PRÉFET DES ALPES-DE-HAUTE-PROVENCE

Modification du Plan de Prévention des Risques Naturels (PPRN) de la commune de Gréoux-les-Bains

NOTE DE PRÉSENTATION

Extrait du zonage réglementaire

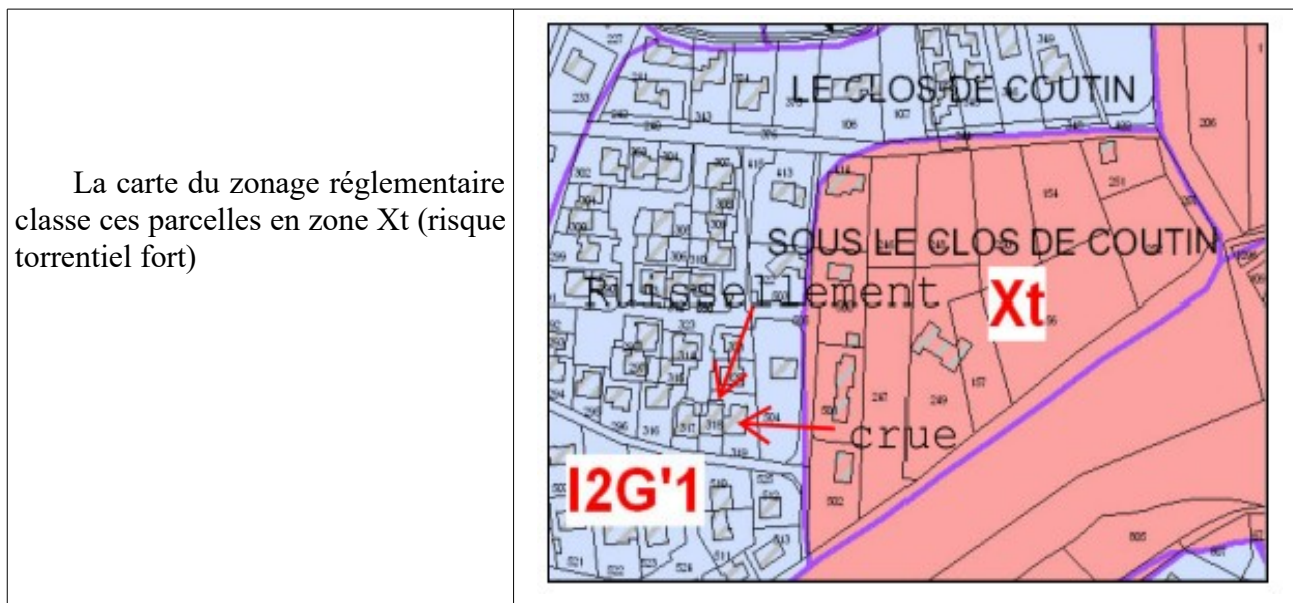
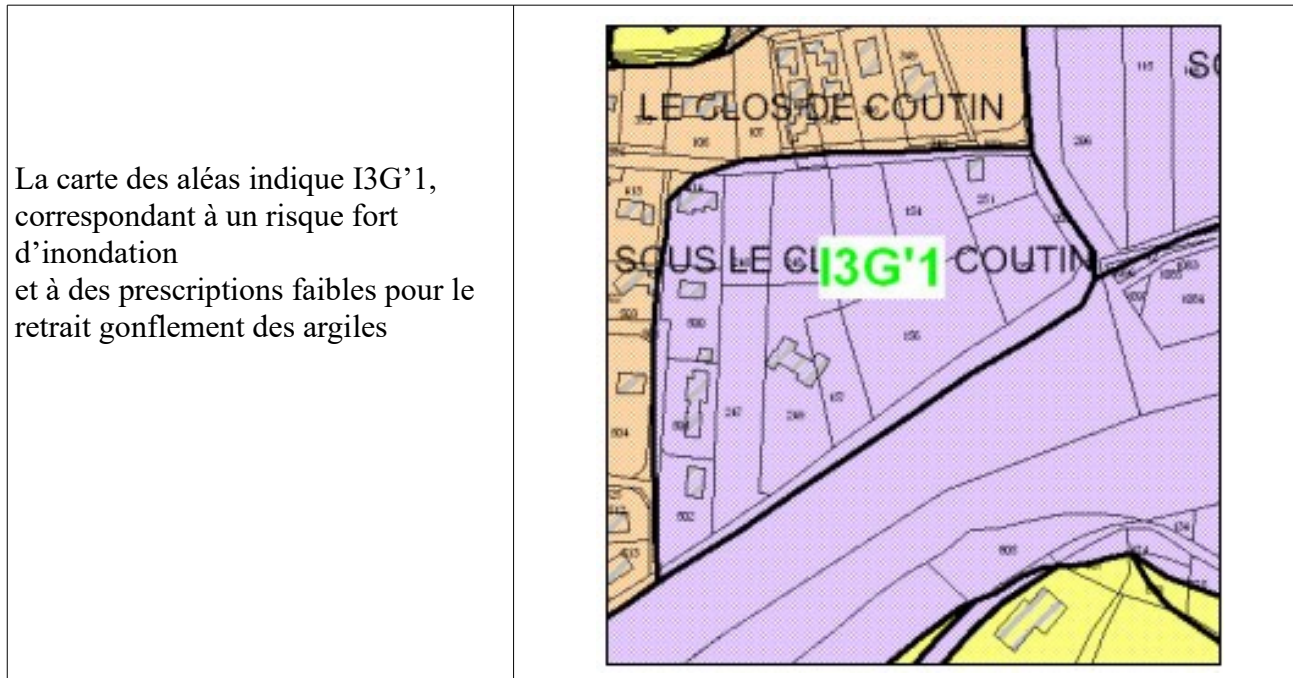
Le PPRN classe l'escarpement en zone rouge Xp (risque de chute de pierres), le considérant comme une falaise naturelle susceptible de déstabilisation, au lieu d'un élément artificiel dont il est possible de traiter l'évolution.

Ce classement de l'affleurement rocheux s'opposant à la réalisation du projet de blanchisserie pour les thermes, la commune a demandé la modification du PPRN, par délibération du 22 janvier 2019. Une étude géotechnique, récemment produite à la demande de la Chaîne Thermale du Soleil démontre la stabilité de l'escarpement en raison notamment de la réalisation de travaux de protection depuis 2000.

La visite conjointe du Pôle Risque de la DDT et de l'Agence RTM des Alpes du Sud a permis de confirmer les conclusions concernant la stabilité de l'escarpement, et conduit à demander la modification du PPRN .

L'escarpement, actuellement classé en zone Xp du zonage réglementaire (à prescriptions fortes, inconstructible), peut être déclassé en zone P2 (à prescriptions moyennes, constructible sous conditions).

2-2.b Parcelle cadastrée C26 (Centre équestre Château Laval) :

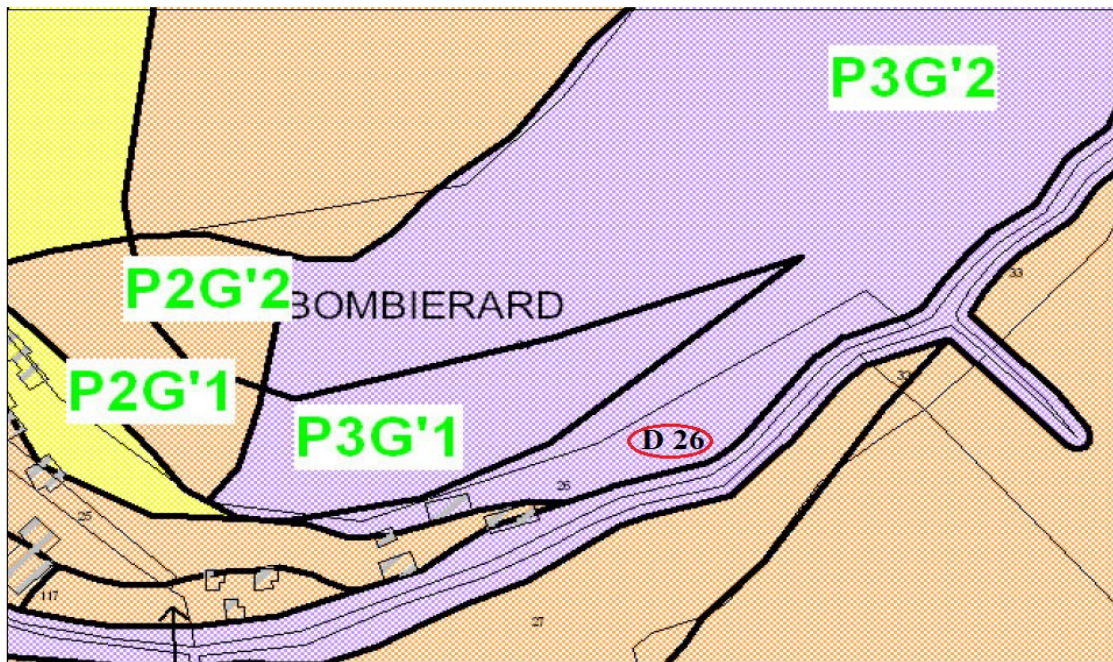
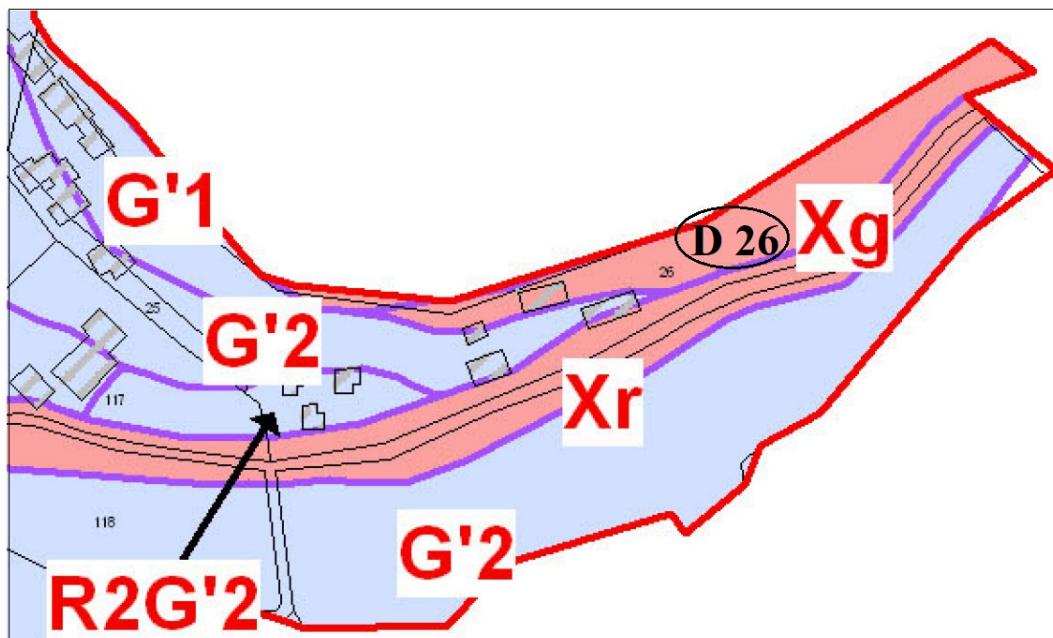
La carte d'aléas indique P3G'2, correspondant à un risque fort de chutes de pierres, avec des prescriptions moyennes pour le retrait gonflement des argiles

La carte du zonage réglementaire classe cette zone en Xg (risque fort d'instabilité de terrain)

Il convient de corriger, sur la carte du zonage réglementaire, cette parcelle classée Xg, en XpG'2 (risque fort de chute de pierres et blocs avec prescriptions moyennes pour le retrait gonflement des argiles)

2-2.c Parcelles cadastrées D 161,164,967,166,966,971, et 160 (Camping Verdon Parc) :

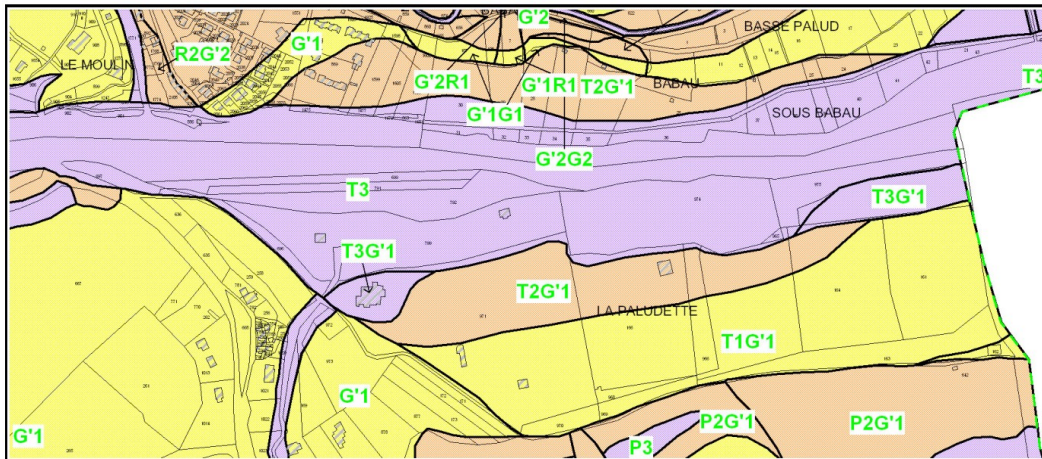
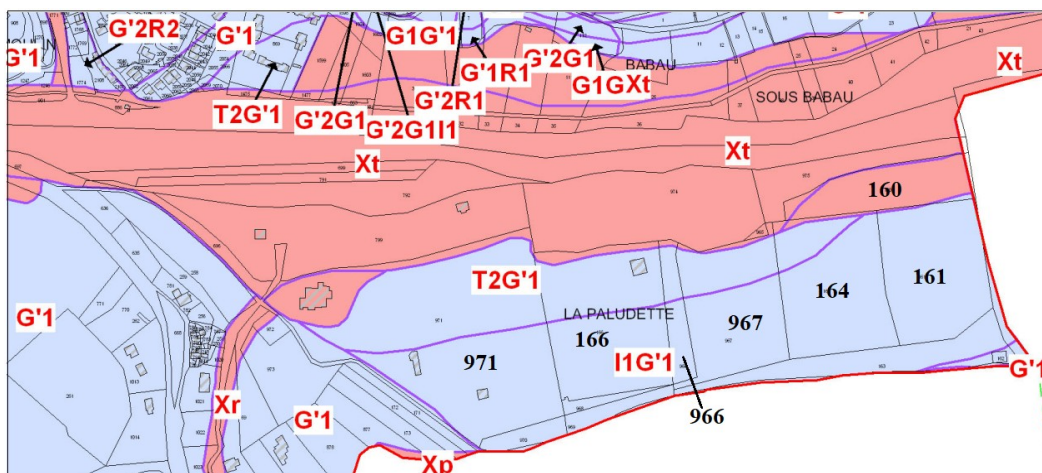
- La carte d'aléa indique plusieurs zones concernant ces parcelles :
- 2 « lentilles » T3G'1 en partie sur la parcelle 971 et pour la totalité de la parcelle 160 : correspondant à un risque fort torrentiel, avec des prescriptions faibles pour le retrait-gonflement des argiles
 - une bande T2G'1, correspondant à un risque moyen de crue torrentielle, avec des prescriptions faibles pour le retrait-gonflement des argiles
 - une bande T1G'1, correspondant à un risque faible de crue torrentielle, avec des prescriptions faibles pour le retrait gonflement des argiles

- ne donne aucune indication pour les 2 « lentilles » des parcelles 971 et 160
- indique une bande T2G'1 (risque moyen de crue torrentielle avec des prescriptions faibles pour le retrait gonflement des argiles)
- indique une bande de zone I1G'1 (risque faible d'inondation avec des prescriptions faibles pour le retrait gonflement des argiles)

- d'indiquer sur les « lentilles » des parcelles 971 et 160 : le classement : Xt G'1 (risque fort torrentiel, avec des prescriptions faibles pour le retrait-gonflement des argiles)
- de rectifier la bande sud des parcelles 971, 166, 967, 164 et 161 du camping Verdon Parc, indiquée I1G'1, en T1G'1 (risque faible de crue torrentielle, avec des prescriptions faibles pour le retrait-gonflement des argiles)

Situation des éléments modifiés

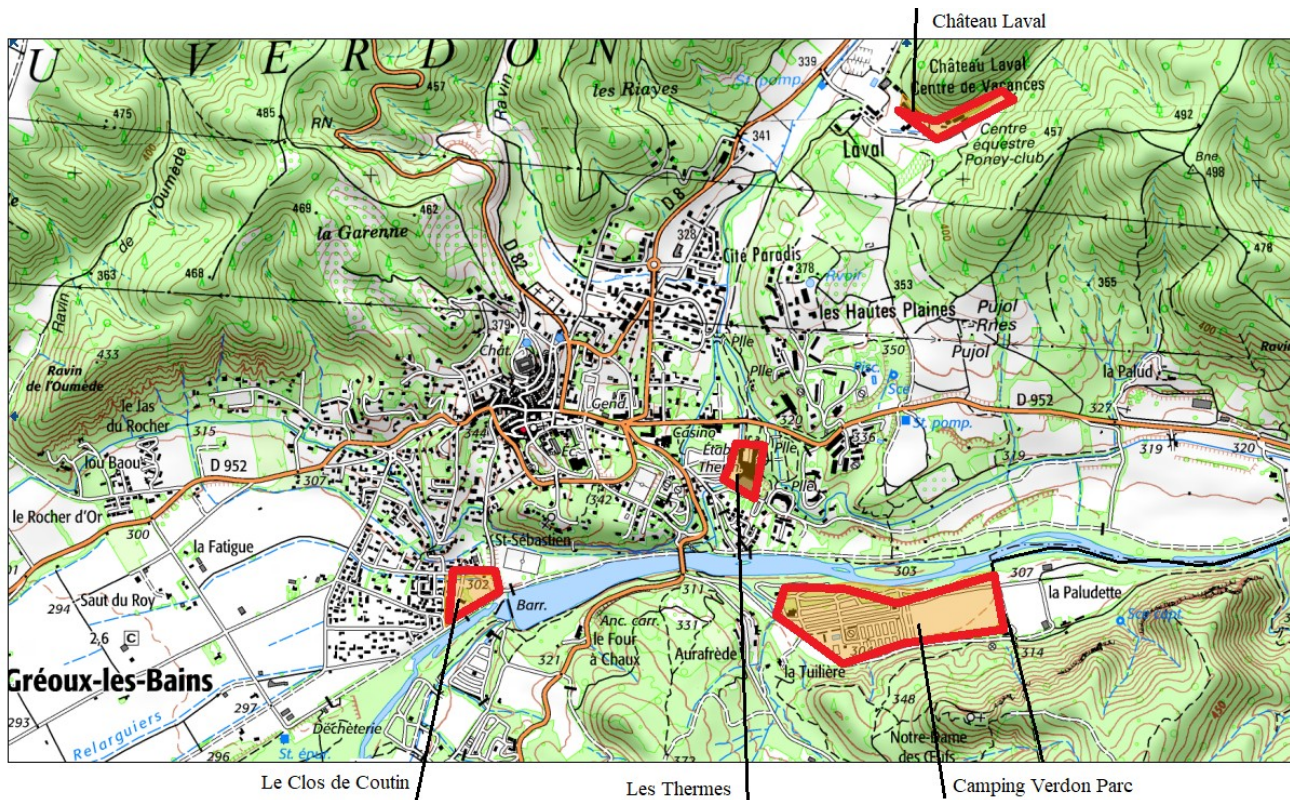
Malgré la qualité de l'étude des aléas, seuls sont opposables le zonage réglementaire et le règlement y afférant. Il convient donc que le zonage soit en parfaite concordance avec l'étude des aléas. Compte tenu des discordances mineures entre la carte des aléas et le zonage réglementaire, il importe d'effectuer les corrections du zonage.

Il convient de corriger, sur la carte du zonage réglementaire, cette zone classée Xt, en XiG'1 (risque fort d'inondation et prescriptions faibles pour le retrait gonflement des argiles) .
